Evidenční list, návrh změny stavby / projektové dokumentace - je podkladem pro změnu ceny díla dle smlouvy o dílo č. 8500008148 ZMĚNOVÝ LIST č. 022

Stavební akce:	"Napojení severního Rokycanska na dálnici D5, I. etapa" č.projektu: CZ.06.03.01/00/22_022/0002370
----------------	---

Dotčená část stavby:	SO104.1 Přeložka silnice III/2322 - západní část		
Název / označení změny:	Přípočet frézování napojení nových AB vrstev		
Podklad pro změnu:	Skutečný stav na stavbě		
Návrh pro změnu podal:	Zhotovitel	Dne:	15.07.2024
Zdůvodnění a popis změny: Frézování pro napojení nových asphaltobetonových vrstev vozovky. Původní PDPS uvažuje pouze demolicí asfaltového souvrství stávajícího vozovky.			
Změna se týká položek: viz příložený rozpočet			
Způsob ocenění změny:	Jedná se o položky, která se nachází ve smluvním rozpočtu / dle cenové soustavy URS / individuální kalkulace		
Vliv změny na termín dokončení díla:		NE	
Vliv změny na cenu díla:		ANO	
Náklady na změnu celkem:			4 965,95 Kč
přípočty celkem:			4 965,95 Kč
odpočty celkem:			- Kč
Přílohy:	položkový rozpočet s uvedením zdroje JC situace obrázková příloha obrázková příloha ÚRS stanovisko AD stanovisko TDS		
firma	Jméno	Datum	Podpis
zhot

SO 104.1

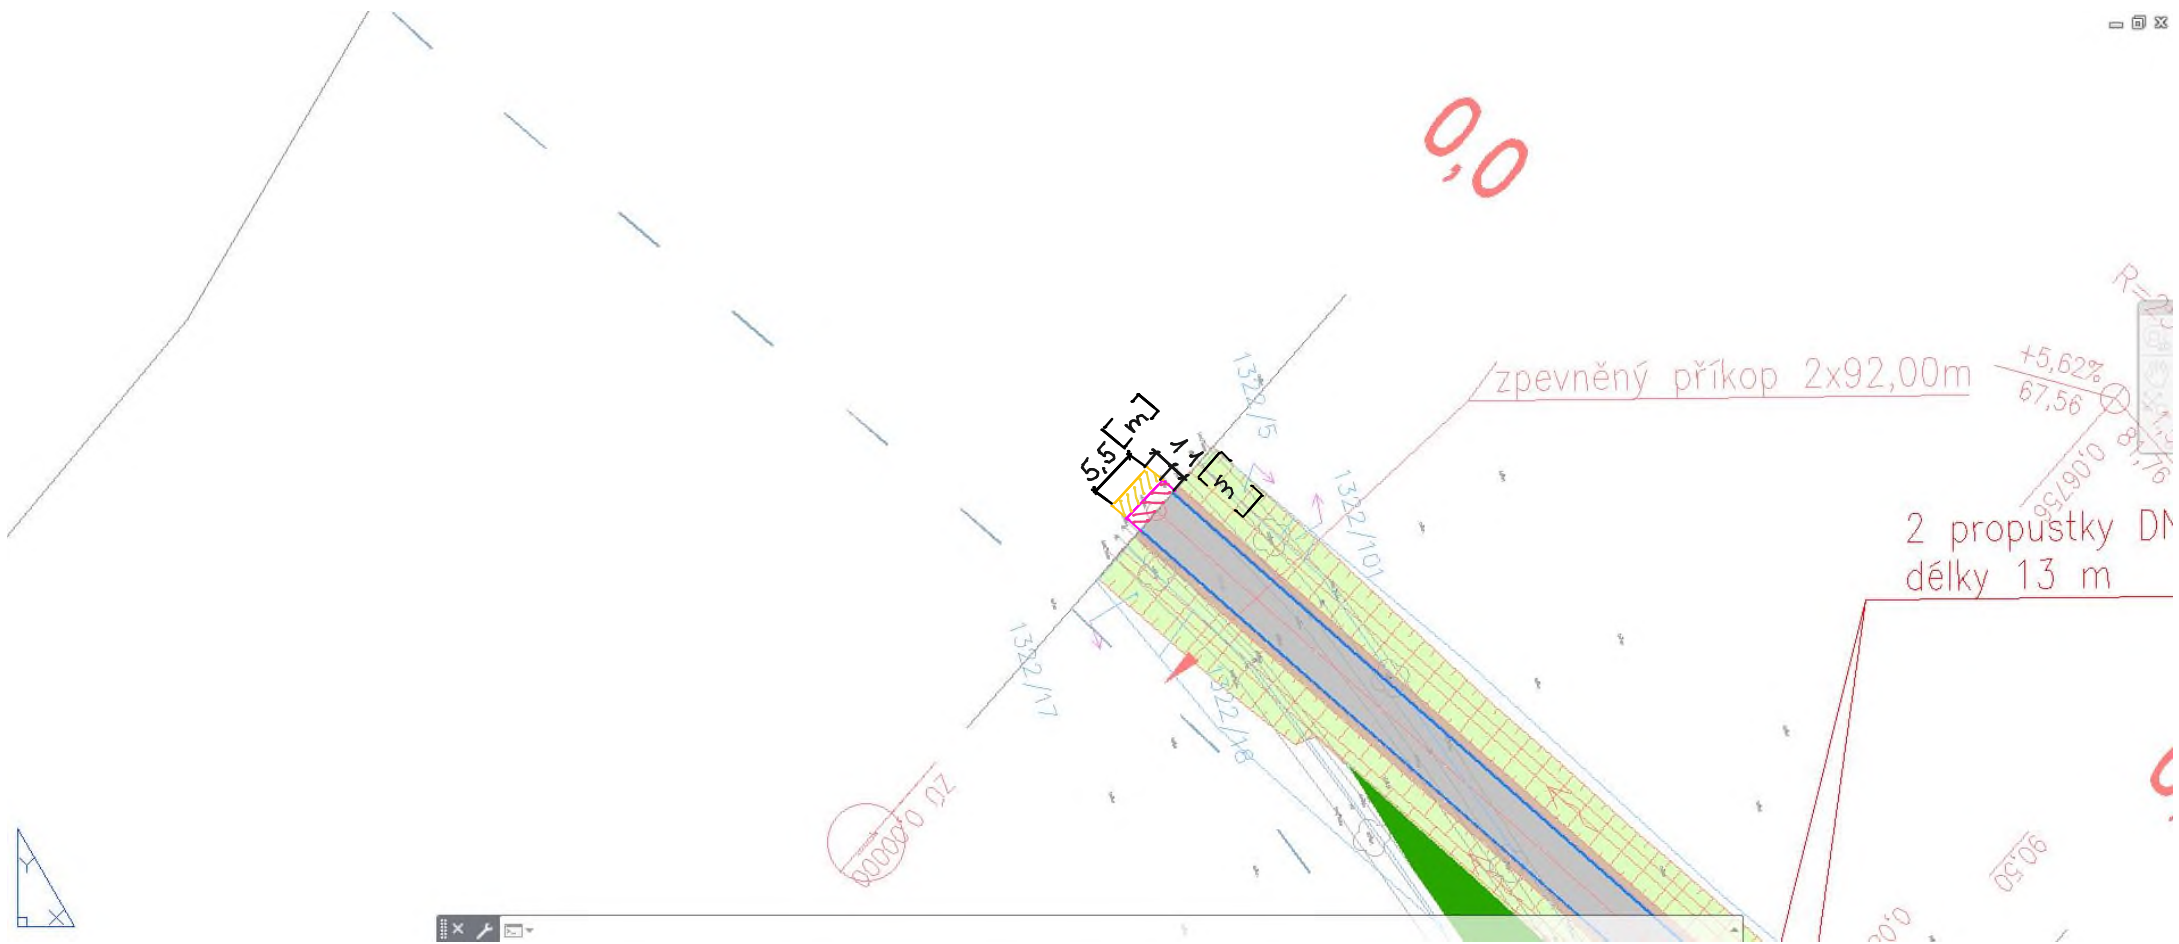
Doplnění frézování napojení nových asfaltových vrstev vozovky. PD uvažovala pouze demolicí asfaltového souvrství stávající vozovky.

ACO 40 mm

ACL 70 mm
